改善箇所説明図

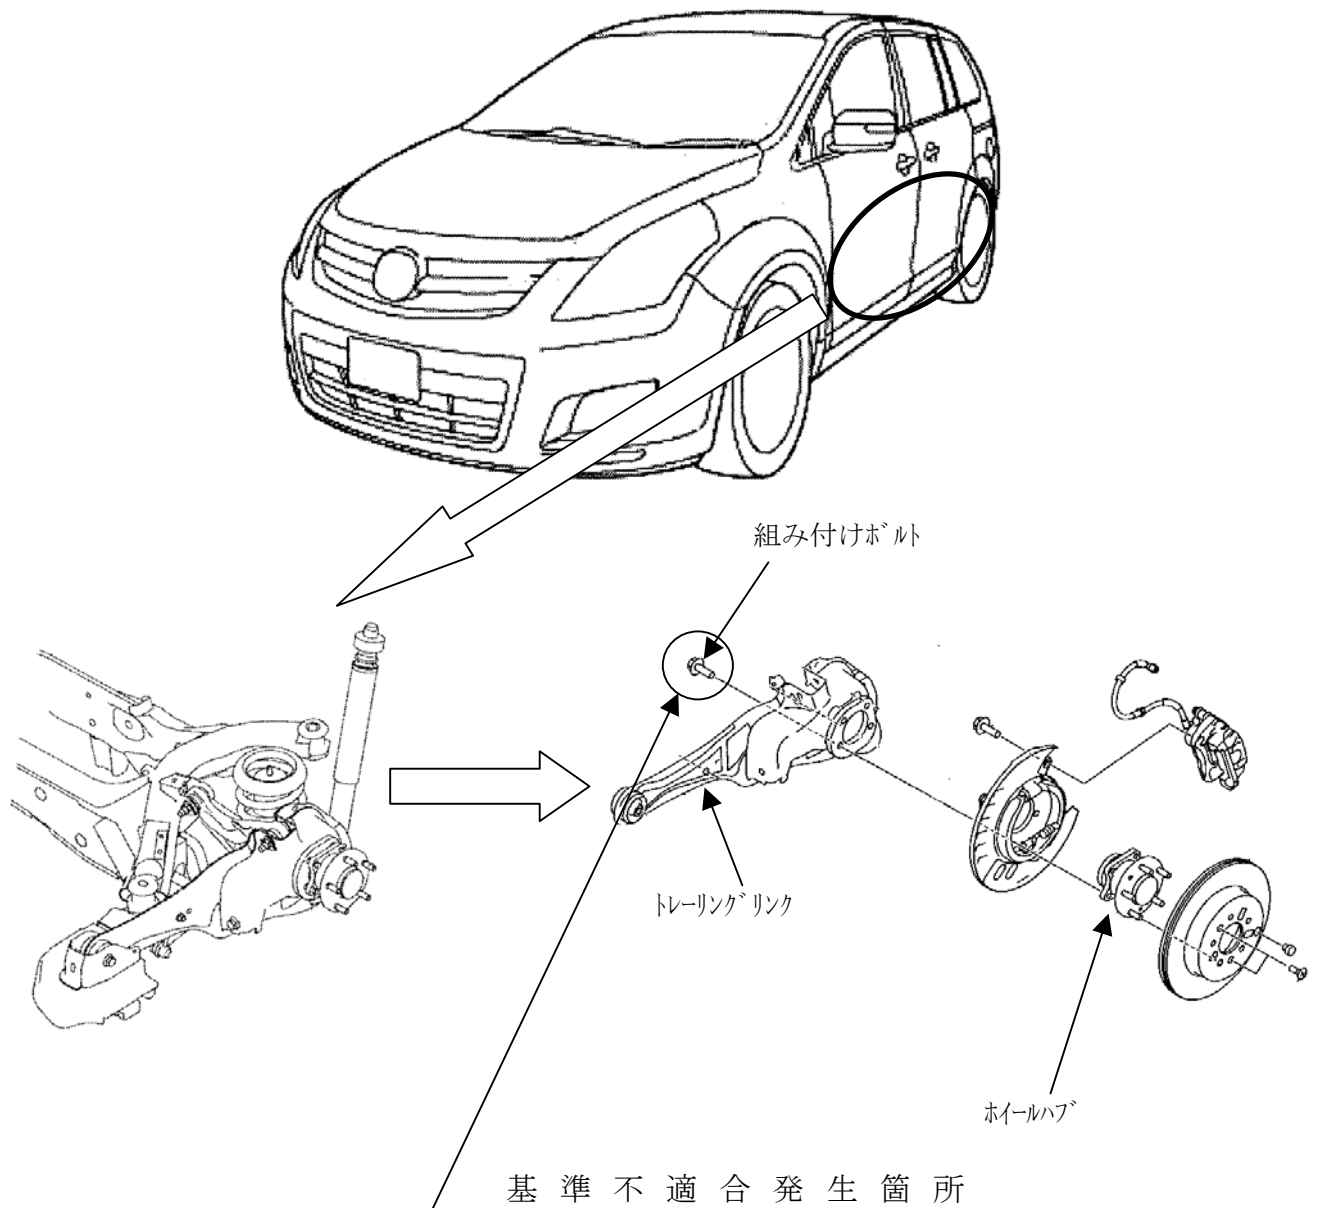
リアアクスルの製造工程において、組み付け作業が不適切なため、ホイールハブとトレーリングリンクの組み付けボルトの締め付けが不足しているものがある。そのため、そのままの状態で使用を続けると、当該ボルトが緩んで異音が発生し、最悪の場合、当該ボルトが折損し、脱輪して走行不能に至るおそれがある。

全車両、当該ボルトの締め付けトルクを点検し、トルクが不足している場合は規定のトルクで締め付ける。

識別: 左側リヤショックアブソーバのリヤトレーリングリンクとの取り付け部に黄色ペイントを塗布する。
